Dotyczy: postępowania o udzielenie zamówienia publicznego prowadzonego w trybie podstawowym o wartości zamówienia poniżej progu unijnego na dostawę sprzętu medycznego dla Oddziału Neurologii, Neonatologii, Pediatrii, Rehabilitacji Dzieci oraz Apteki Szpitalnej.

WYJAŚNIENIA TREŚCI SPECYFIKACJI WARUNKÓW ZAMÓWIENIA

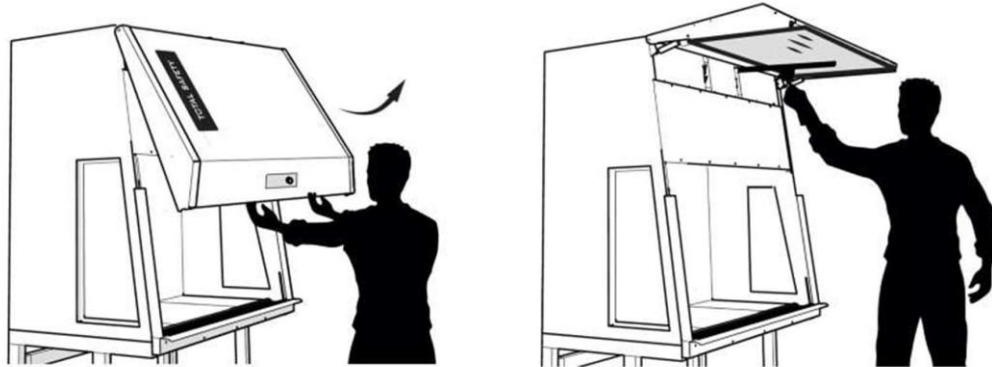
2/ Czy Zamawiający wyrazi zgodę na zastosowanie innej technologii przy myciu szyby, która jest prosta i równie

bezpieczna dla pracownika. Postępowanie podczas mycia przedstawiają rysunki zamieszczone poniżej

ODPOWIEDŹ: Zamawiający dopuszcza pod warunkiem spełnienia pozostałych wymagań.
